東通原子力発電所
基準地震動策定のうち地下構造の評価について
(コメント回答)

令和2年6月4日
東北電力株式会社

審査会合におけるコメント

## (1) シミュレーションの再現性向上の検討概要

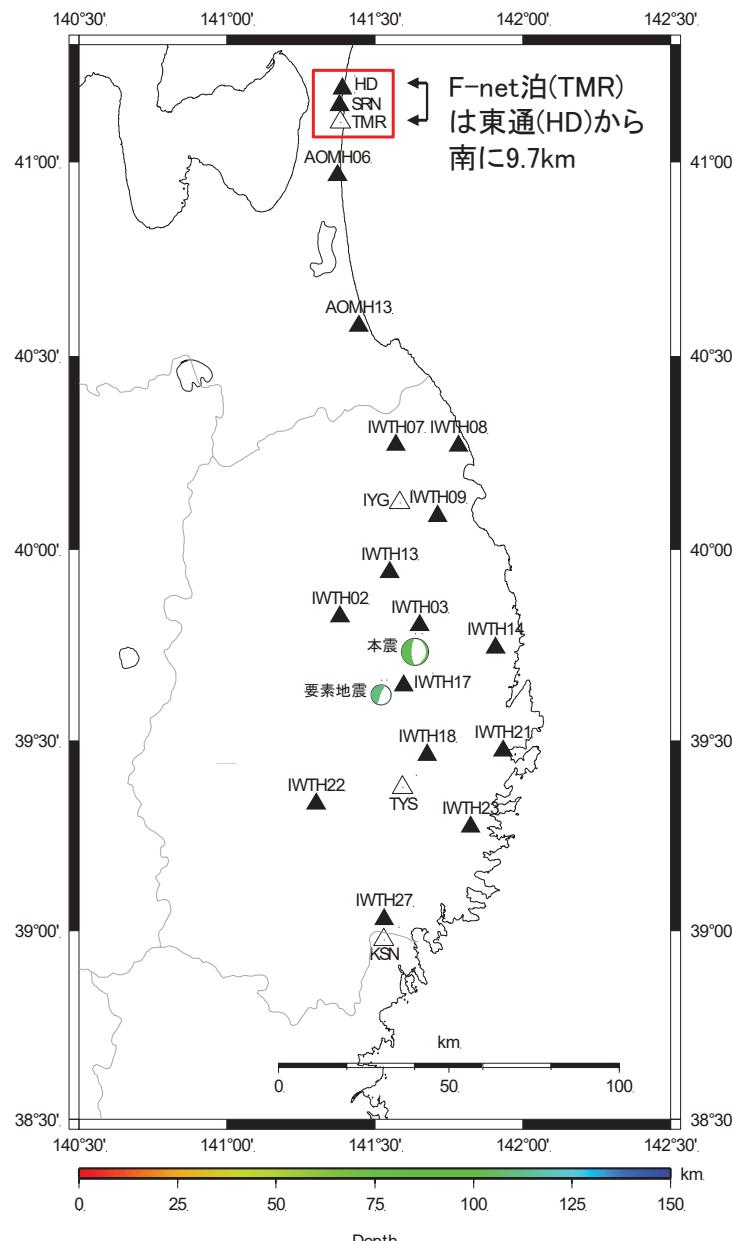
S154

- 浅野・岩田(2009)に基づき、経験的グリーン関数法(EGF)によるシミュレーション解析を行ったところ、東通原子力発電所では、観測記録よりシミュレーション結果が大きい傾向がみられた。
- 浅野・岩田(2009)では、2008年岩手県沿岸北部の地震の震源モデルの推定において、岩手県内のKiK-net観測点を用いており、特に破壊開始点やライズタイムといったパラメータは、震源直上の4観測点のみから決定されている。
- 震源との位置関係が限定された観測点のみで震源モデルを推定すると、決定された震源パラメータに本震時の指向性効果が含まれてしまう可能性がある。
- そこで、より広域で観測記録を再現可能な震源モデルの推定を目的に、青森県の観測点も加えて浅野・岩田(2009)の震源パラメータの再検討を実施した。
- なお、震源モデルのパラメータ検討に際し、最初に観測記録の品質確認を行った。
  - (1) 観測記録(本震・余震)の確認 … 信頼周期、フーリエスペクトル比等
  - (2) 震源パラメータの検討 … ライズタイム、破壊開始点、破壊時刻
